ARPAT - AREA VASTASUD . Dipartimento di Arezzo - Settore Supporto tecnico

Oggetto: MF Recycling S.r.l Art. 19 del D.Lgs. 152/2006 e art. 48 della L.R. 10/2010.
Procedimento [ID 2328] di verifica di assoggettabilità relativo al progetto di nuovo impianto di recupero di rifiuti speciali non pericolosi, sito in Località Corsalone, nel Comune di Chiusi della Verna (AR). Richiesta di integrazioni.

Planimetria impianto gestione AMD

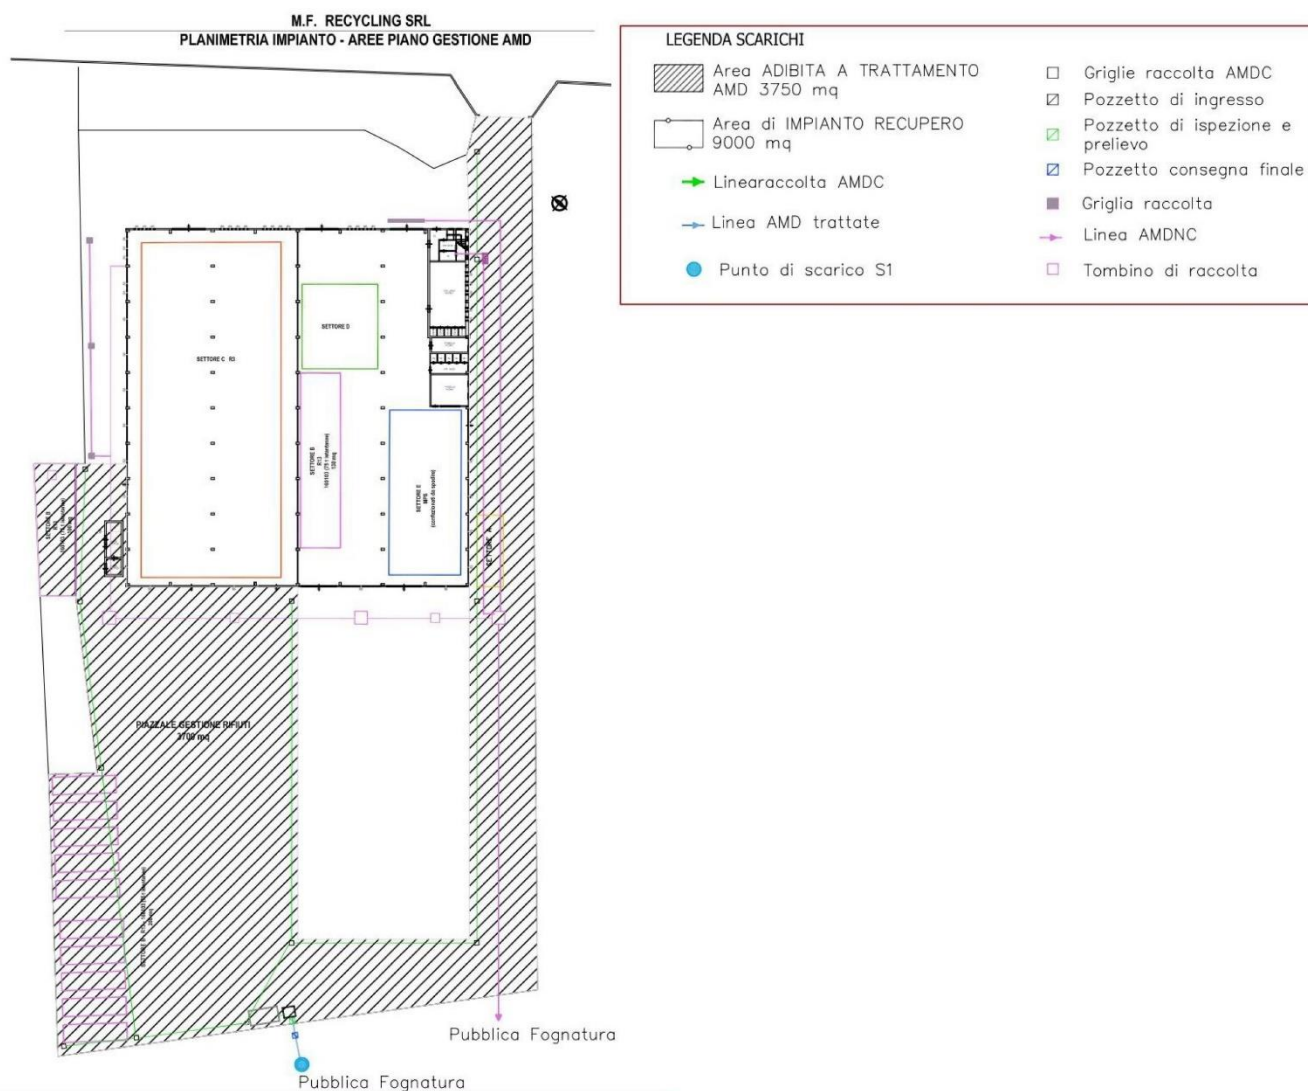
Non sono descritte, tuttavia, le attività svolte sull'ampio rettangolo di fronte al settore interno “D” delle MPS in attesa di marcatura, area che appare attraversata, solo parzialmente, dal percorso in uscita di detti materiali.

Richiamato in merito il Parere interpretativo della avvocatura regionale (ns prot. 2022/97431) che *“non può ritenersi apoditticamente escluso l'obiettivo rischio di trascinamento di sostanze pregiudizievoli per l'ambiente per le operazioni di movimentazione e transito dei mezzi che trasportano il materiale e/rifiuto in entrata in uscita dall'impianto se connesse al ciclo lavorativo delle attività disciplinate dall'articolo 39 comma 1, lettera a) del regolamento di cui al d.p.g.r.46/R/2008 come individuate al punto 5, Tabella 5 dell'Allegato 5 al regolamento medesimo”* si richiede una migliore descrizione e specificazione delle attività lì condotte.

Fatta salva la facoltà di una dimostrazione della non contaminazione delle acque ivi generate, sembra prospettarsi l'opportunità di un'inclusione di detta area nella superficie di raccolta delle AMC.

4. chiarire la natura delle attività condotte sull'ampia porzione rettangolare di piazzale antistante il settore D attualmente esclusa dall'area di trattamento delle AMC; valutare l'opportunità di una separazione con dimostrazione della natura di AMDNC o altrimenti di un trattamento come AMC di questa porzione, in riferimento al parere citato dell'Ufficio Legale di RT ns prot. 2022/97431 (protocollo RT 480467 del 12/12/22).
